Objet : Dossier papier AU - PERMIS DE CONSTRUIRE

Numéro : PC 041276 23 D0026 U4101

Nature des travaux: Parcs photovoltaïques

Parc photovoltaïque dans la commune de
Villebarou

Plan annexé à l'arrêté de prescription de la modification
de la consistance du projet n° 23/0796

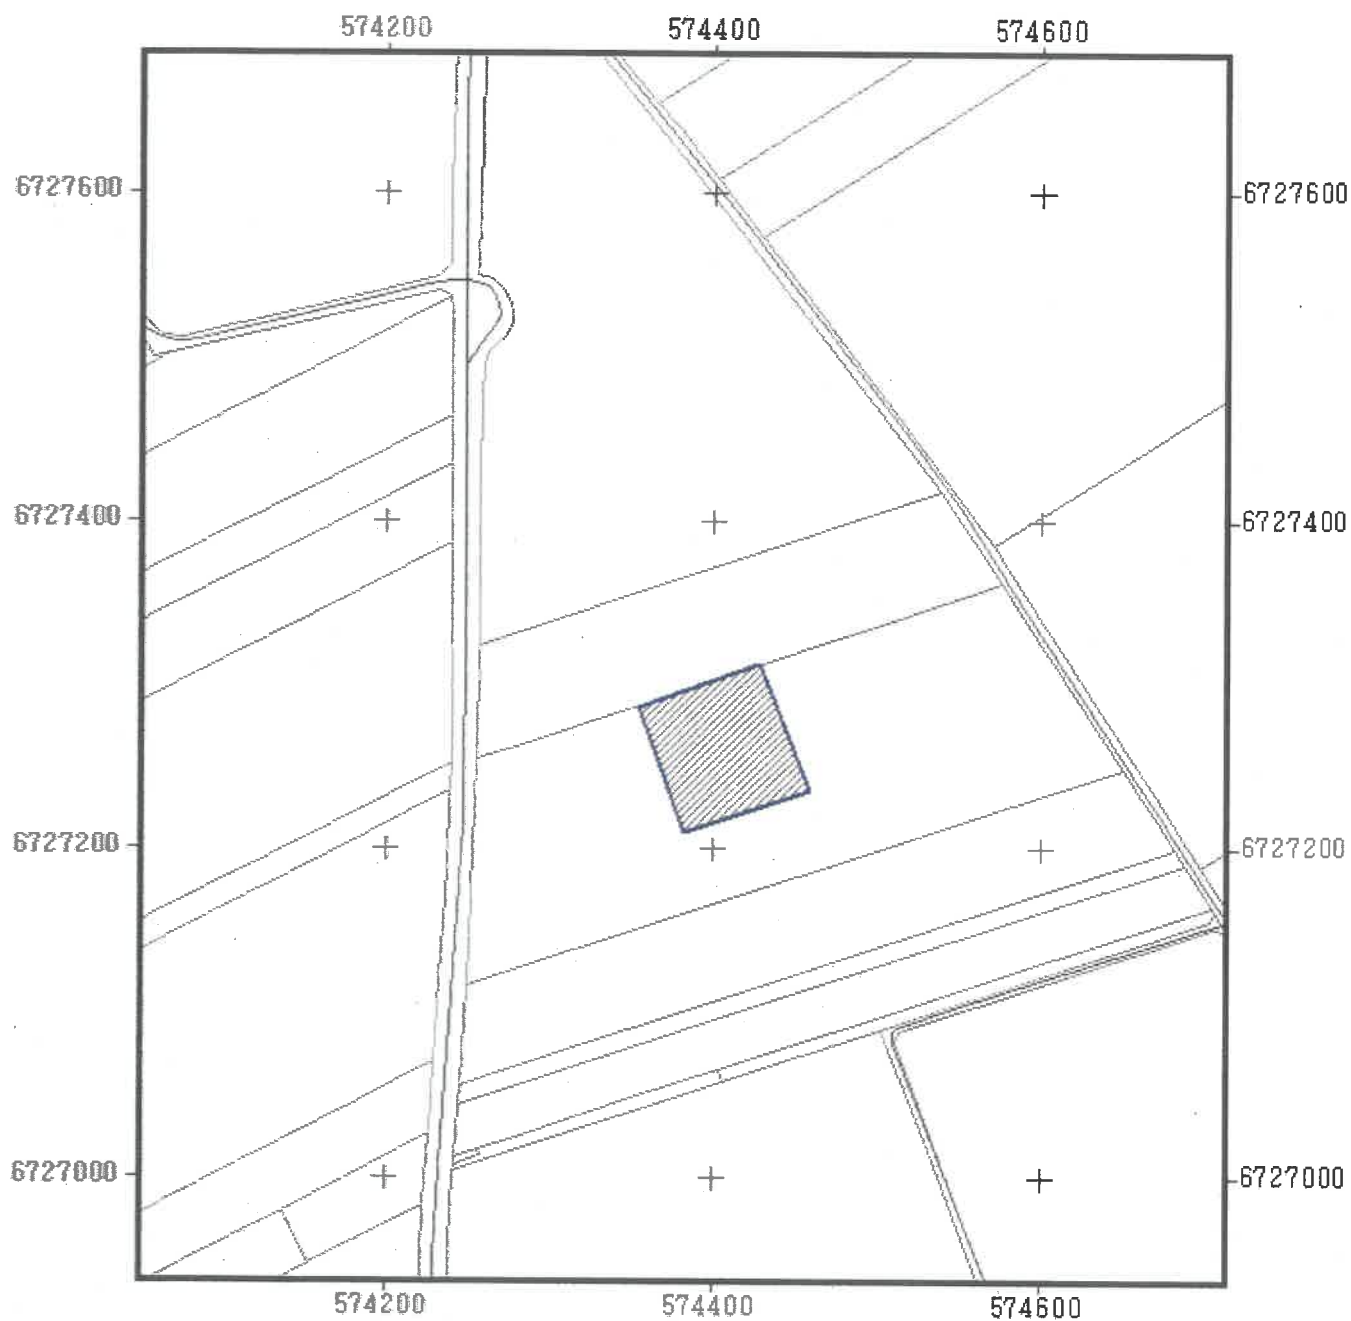
L'emprise soumise à la modification de consistance de projet de travaux, d'une superficie de 6 000 m² est figurée sur le document graphique annexé au présent arrêté (annexe 1).

L'ensemble des aménagements devra être hors sol et éviter toute forme de creusement. Les tables devront être positionnées sur longrines et les câbles électriques devront être aériens.
